Deckblatt

Straße: A20

Übersichtslageplan

Wasserwirtschaft

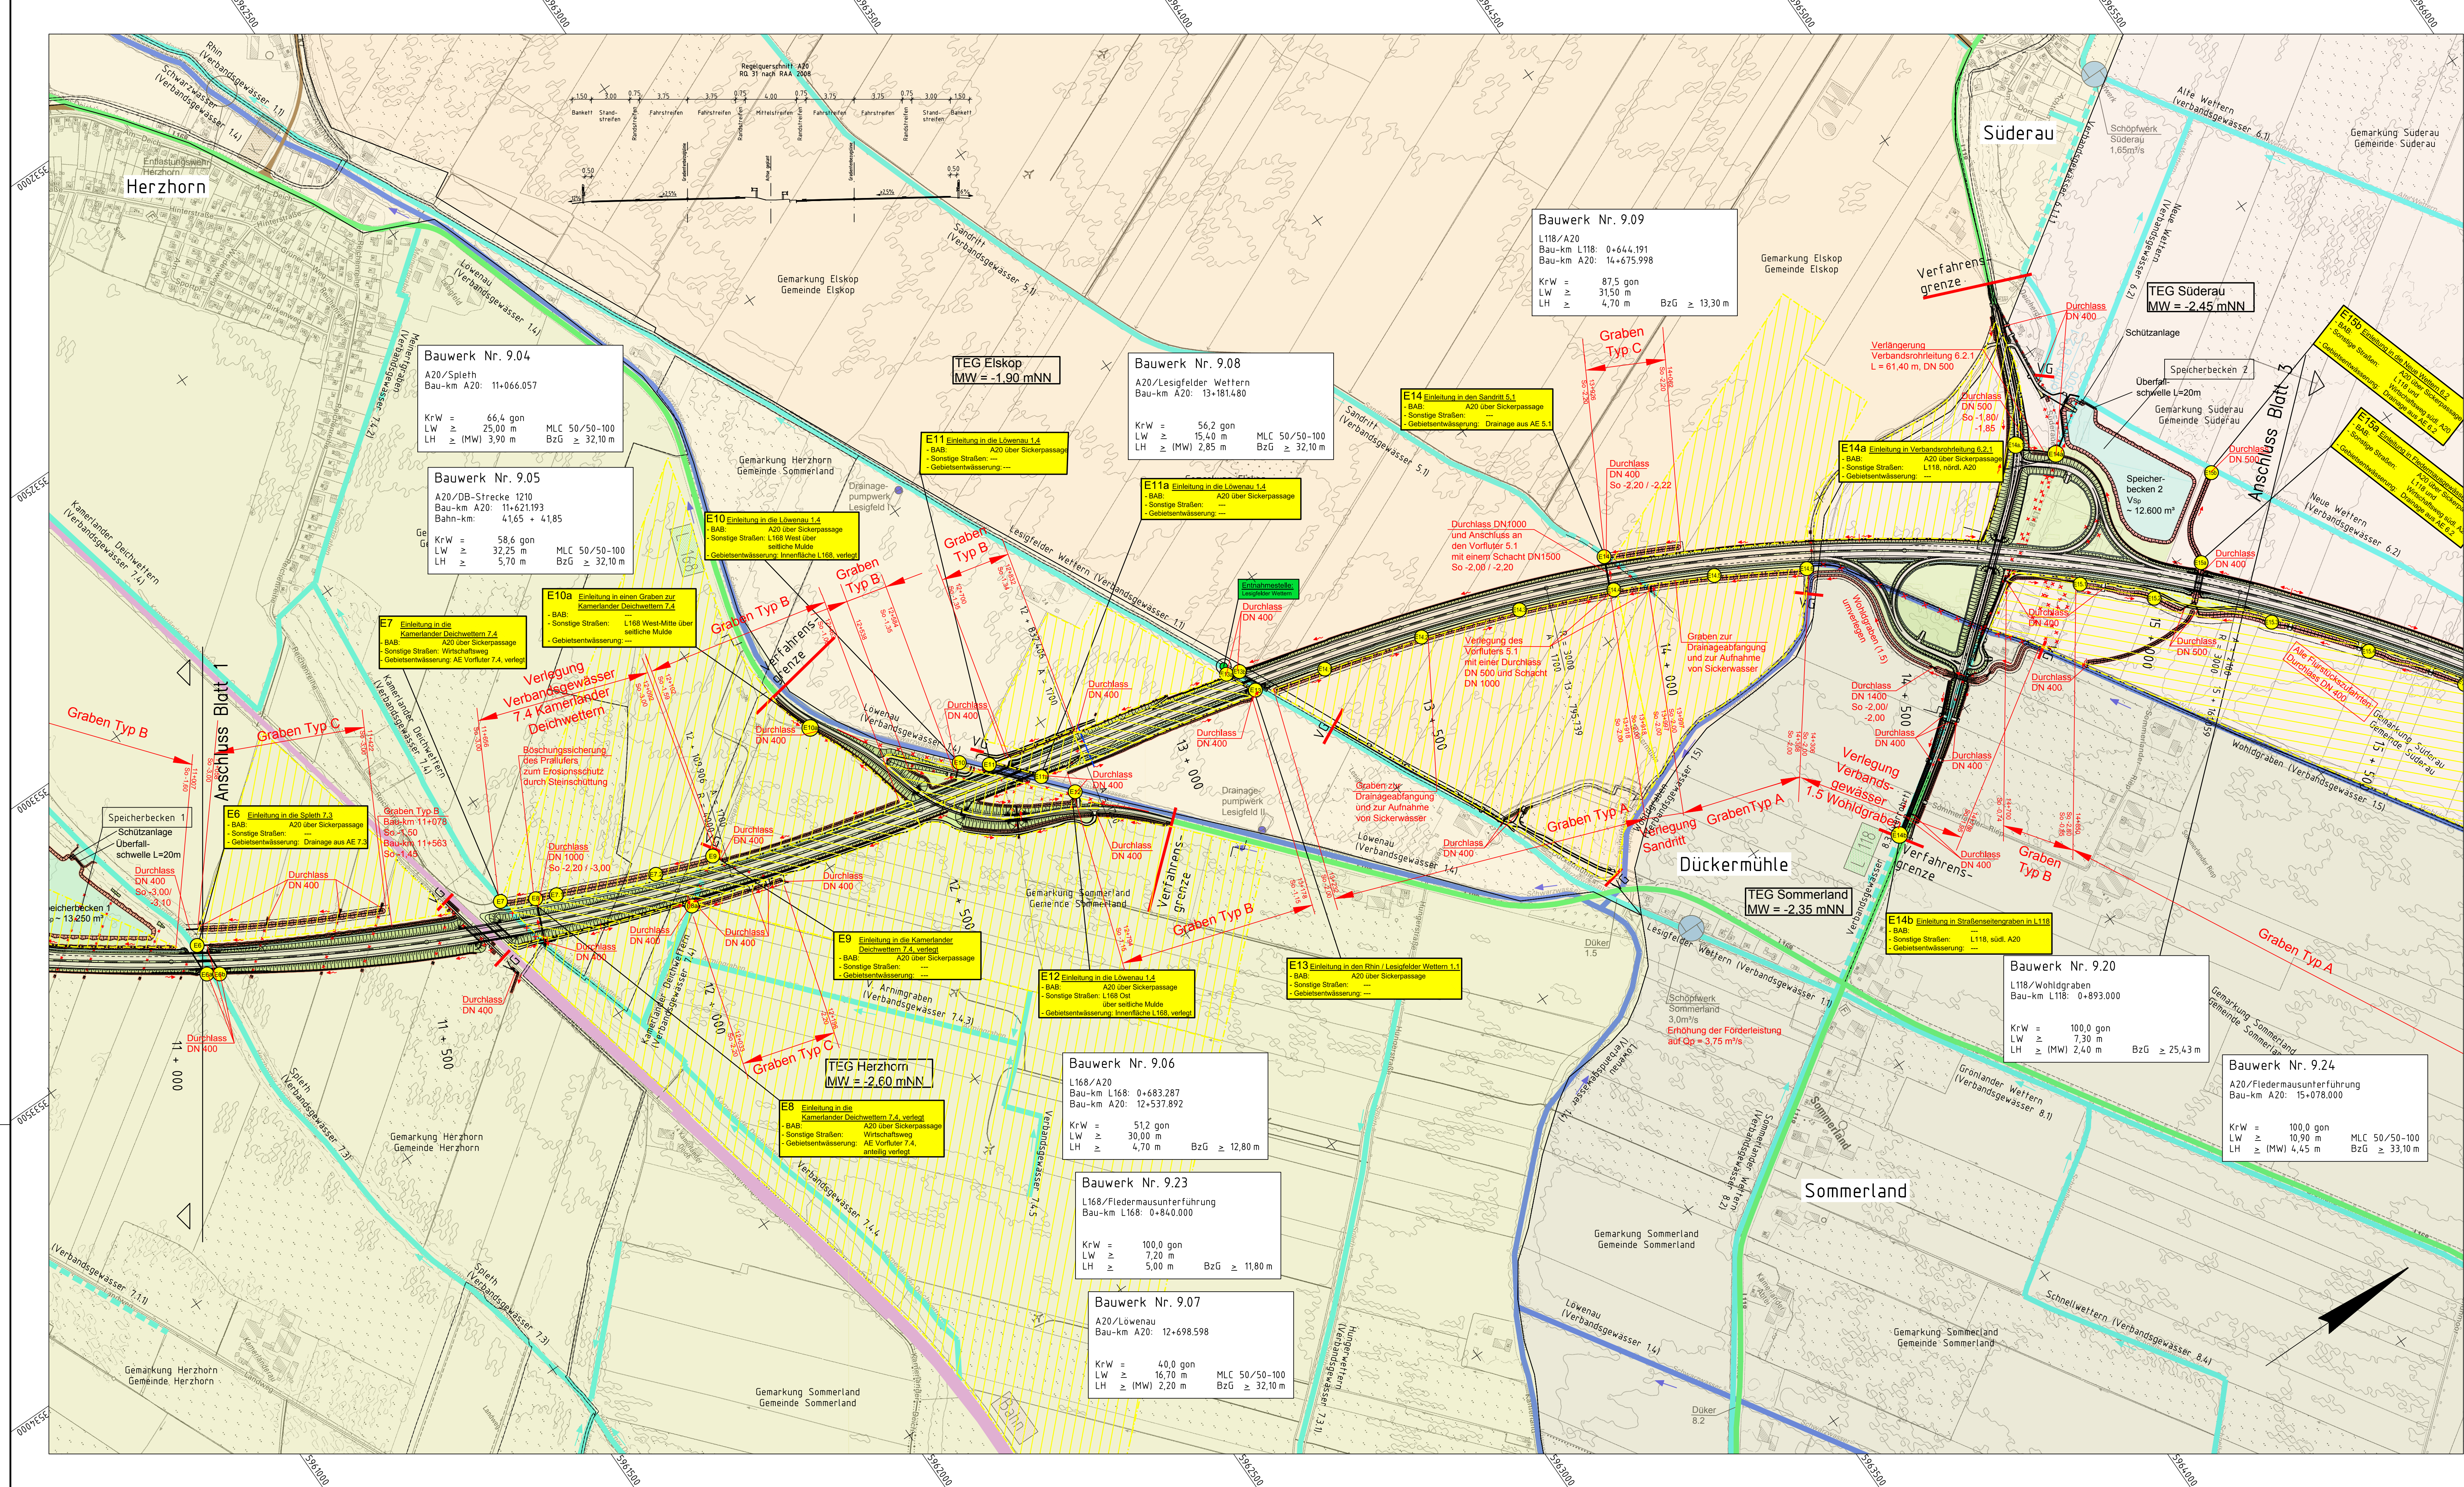
Nr.	Art der Änderung	Datum	Name
16	DTKS ausgetauscht	03/2020	MAJ/JMA
15	Ergänzung Bauwerk Nr. 9.24 mit Ergänzung eines Verbandsgräben-/Fiedermäusgräbens und Anpassung der Wirtschaftsweg- und Gewässerführung östlich der A20	03/2020	MAJ/JMA
14	Änderung Linienführung, Gradienten und Baulänge der L118 mit Anpassung der Ein- und Ausfahrtrasse sowie des Wirtschaftswegs westlich der A20	03/2020	MAJ/JMA
13	Ergänzung Bauwerke Nr. 9.20, 9.23	03/2020	MAJ/JMA
12	Vergrößerung/Form Speicherbecken 2	03/2020	MAJ/JMA
11	Anpassung Abmessungen/Anlagen Bauwerke Nr. 9.04, 9.05, 9.06, 9.07, 9.08, 9.09	03/2020	MAJ/JMA
10	Ergänzung verrohrtes Verbandsgräben Nr. 8.3	11/2017	MAJ/JMA
9	Aktualisierung Grundkarte (DKS) und Straßenplanung	11/2017	MAJ/JMA
8	Ergänzung und Aktualisierung der Einleitetellen	11/2017	MAJ/JMA
7	Ergänzung Unterhaltungsstreifen neben Gräben Typ A, Typ C und weiteren Verbandsgräben	11/2017	MAJ/JMA
6	Aktualisierung der Straßenplanung	03/2015	MAJ/JMA

5	Drainagen gem. Anliegerauskunft 2012 geändert	03/2015	MAJ/JMA
4	Maßnahmen zur Flächenentwässerung (Drainagen) ergänzt	03/2013	MAJ/JMA
3	Ergänzung und Aktualisierung der Einleitetellen	03/2013	MAJ/JMA
2	Aktualisierung der Straßenplanung	03/2013	MAJ/JMA
1	Änderung und Ergänzung des Gebietentwässerungssystems	03/2013	MAJ/JMA
